חוות דעת הנדסית

המזמין:	נזמי חוסיין
כתובת הנכס הנבדק:	נצרת שכונת הגליל , בניין W2
תיאור המבנה:	דירה בת 5 ח', הנמצאת בקומה קרקע בבניין בן 6 קומות. להלן: הדירה.
המוכר/ הקבלן:	ע.ע. אבו ראס בע"מ
שם הפרויקט:	W2 Building
תאריך הביקורת:	06.מרץ.2020
נותן חוות הדעת:	אינג' היג'א מוחמד

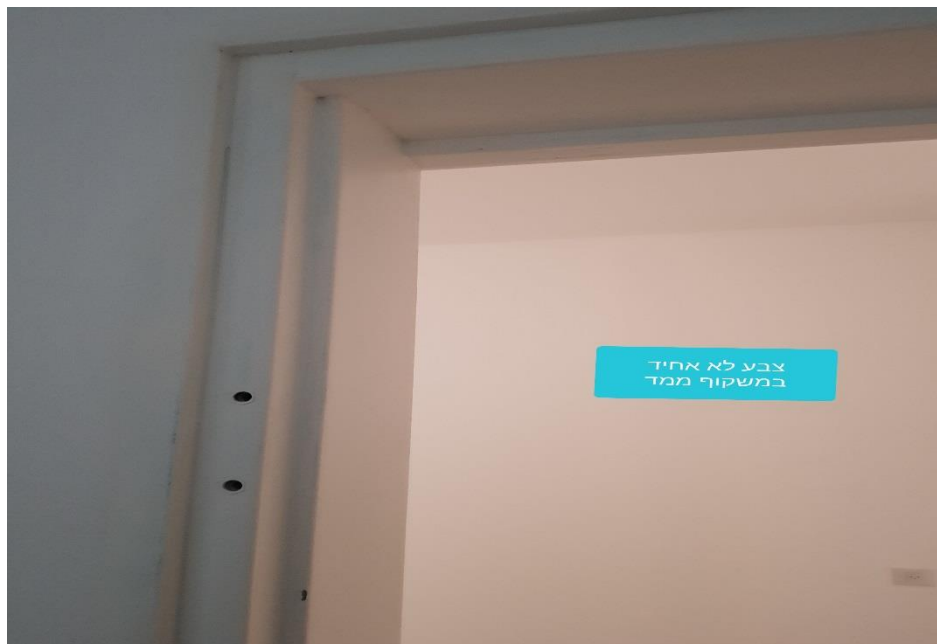
- בעניין כול הרטיבות מעל פני ומתחת לריצוף יש לבצע בדיקה מקיפה לאיתור הנזילה- כולל שימוש בצידוד לבדיקות מסוג זה (מכשור אקוסטי לזיהוי נזילות, בדיקות לחץ, צילומי אינפרא-אדום וכו'). לאחר איתור הנזילות/בעיית האיטום, יש לאטום כראוי, ולבצע את התיקונים הדרושים. תיקון הנזילה יכלול, במידת הצורך, תיקון צנרת באם קיימת, ריצוף, טיח וצבע.

יצוין כי במידה והדבר לא יתוקן לאלתר תתפשט הרטיבות מתחת לריצוף עד למצב בו יידרש להחליף את כלל הריצוף באזור נרחב. כמו כן, תתרחב עליית מים קפילרית מעל פנלים ותיצור עובש. בנוסף, המצע הרטוב פוגע באופן משמעותי בבידוד התרמי ברצפה וגורם להתקררות הבית בחורף.

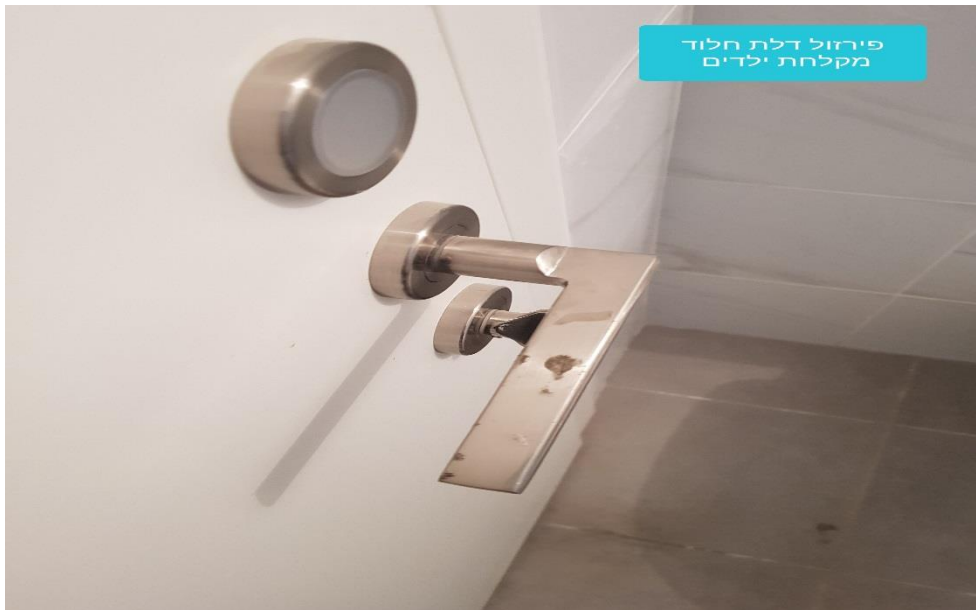
6.3 . צבע לקוי ולא אחיד בחלון הדף ממ"ד . ראה צילומים .
 דרוש : שיוף צבע קיים בכנף החלון הסרת חלקים רופפים בכל כנף פנים חוץ
 צביעה בצורה אחידה ומקובלת
 עלות : 400 ₪

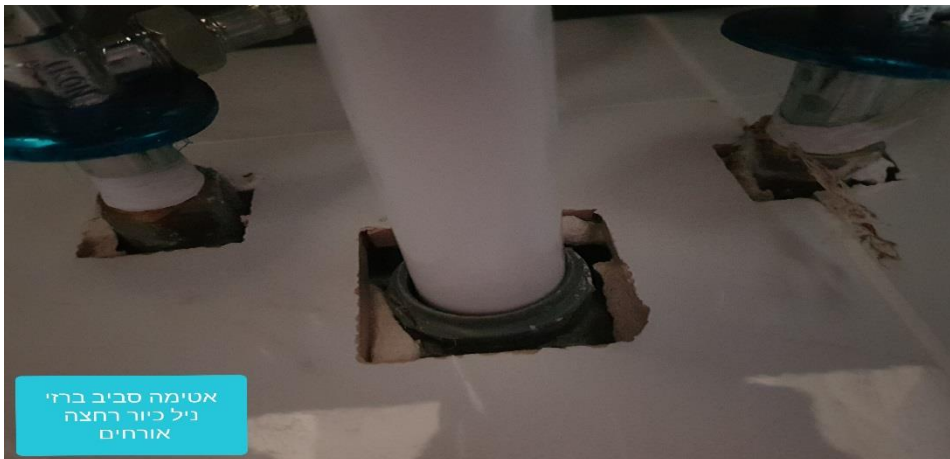
6.6 . דלת ופנל תחתון ועליון בארונות מטבח מפורקים ולקויים . ראה צילומים .
 דרוש : להתקין דלת חדשה + התקנה תקינה לפנל בצורה מושלמת .

עלות : ₪1800

אטימה סביב ברזי
 ניל כיוור רחצה
 אורחים

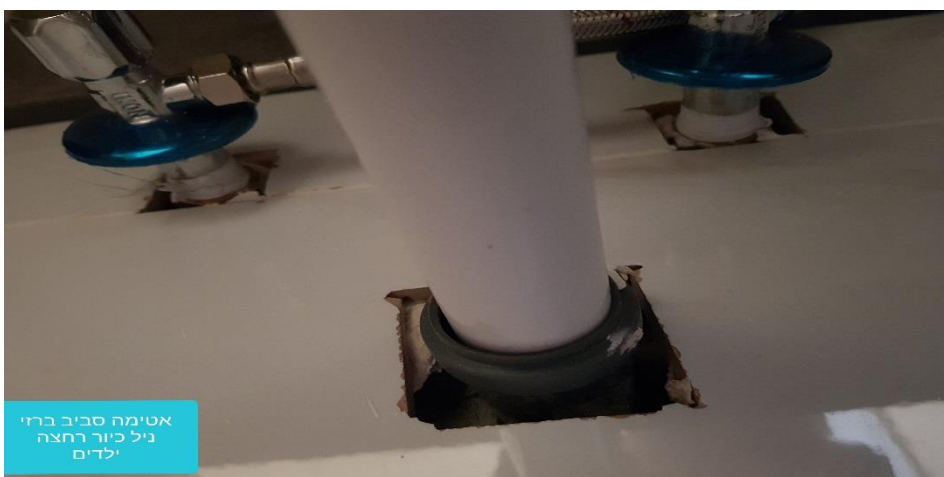
07.1 : ברזי ניל וניקוזי סיפונים בכל הכיורים בחדרים רטובים לא אטומים , ראה צילומים
 דרוש : אטימה סביב הברזים בחומר סיקה פליקס גוון מתאים וכיסוי רוזיטות
 צמוד לקיר . והחלפת צינור חלוד ראה צילום אחרון בסעיף זה .
 עלות : 2500.....

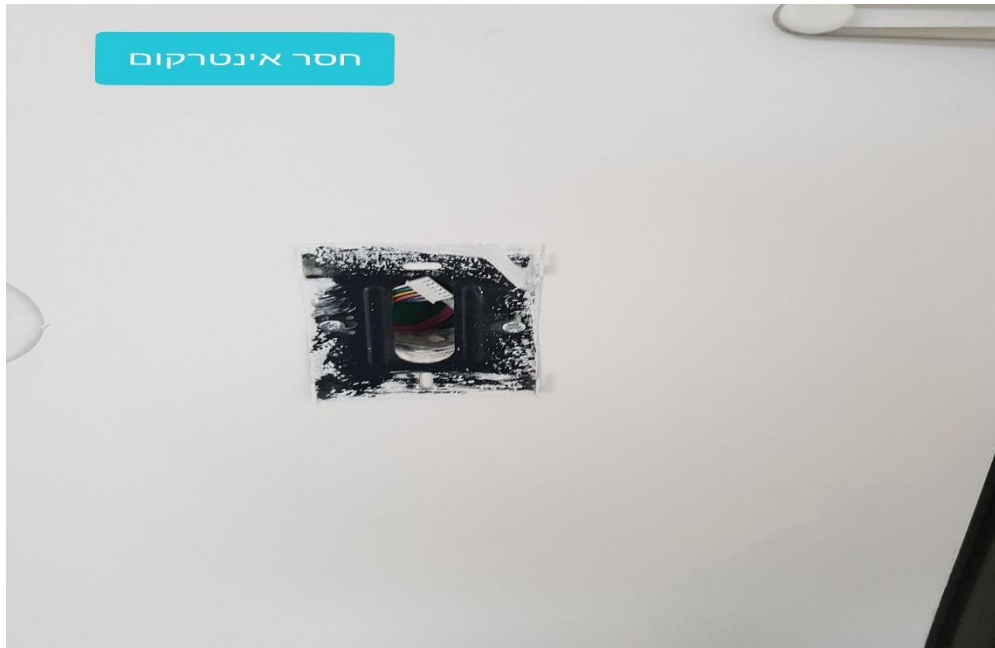
08.2 : לוח תקשורת קטן , לא תקני , חסר שקע חשמל למודם , **ראה צילומים**

דרוש : החלפת הלוח, ללוח במידה תקנית , הוספת שקע חשמל אל הלוח .

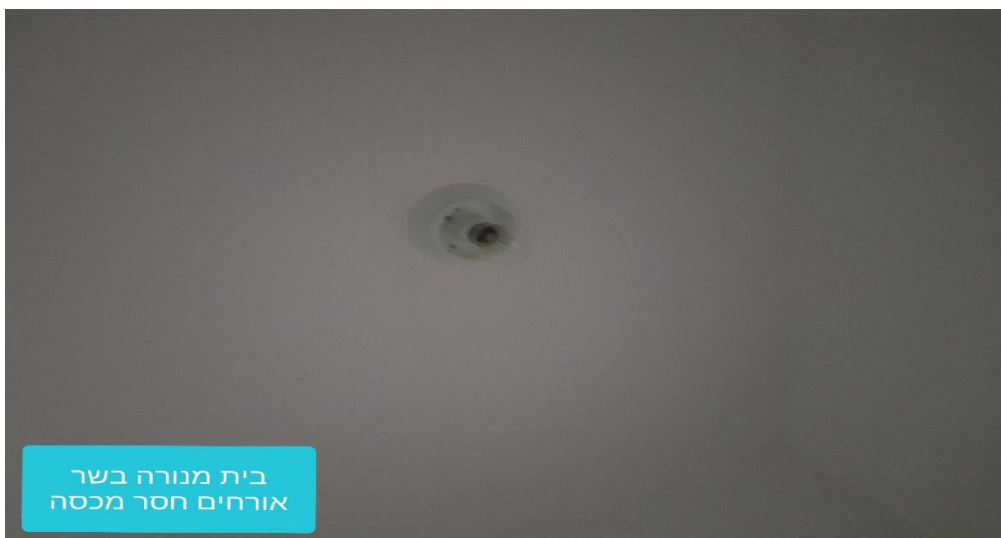
08.4 : בית מנורה בשר אורחים חסר מכסה , ראה צילומים

דרוש : התקנת מכסה .

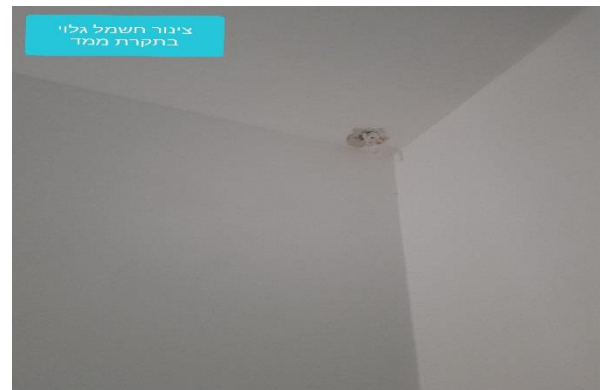
08.5 : שקע חשמל בתוך ארון מטבח לא נגיש רחוק מדופן הארון , ראה צילומים
 דרוש : לא שימושי לכסות פיתח בארון .
 עלות : 300 ₪

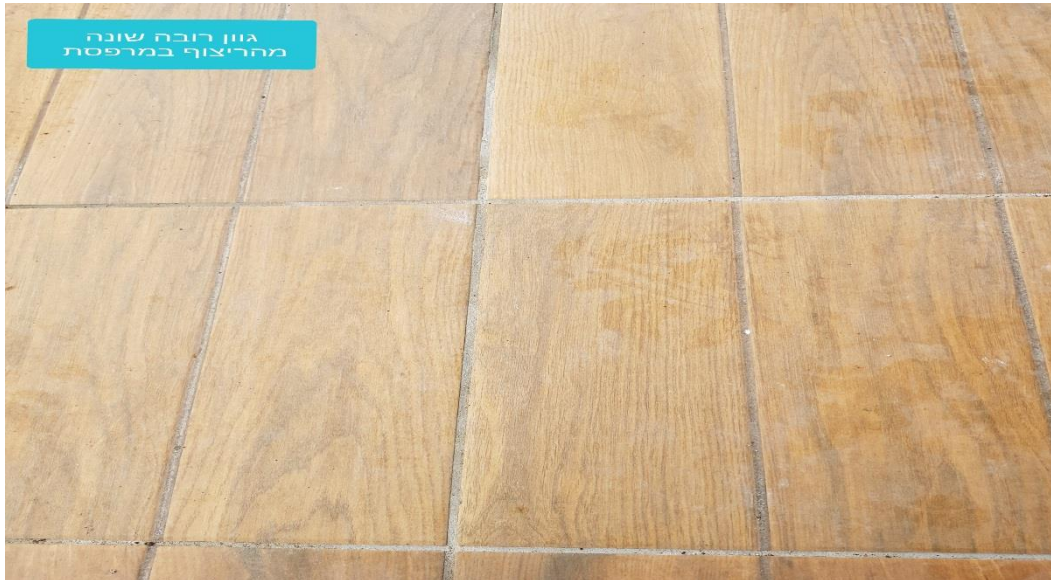
10.1 : ביצוע רובה במרפסת גינה בגוון לא מתאים לריצוף , בוצע גוון אפור לריצוף בגוון חום ראה צילום .

דרוש : פירוק רובה קיימת במשקי ריצוף בכל שטח המרפסת , ביצוע רובה בגוון מתאים לגוון הריצוף .
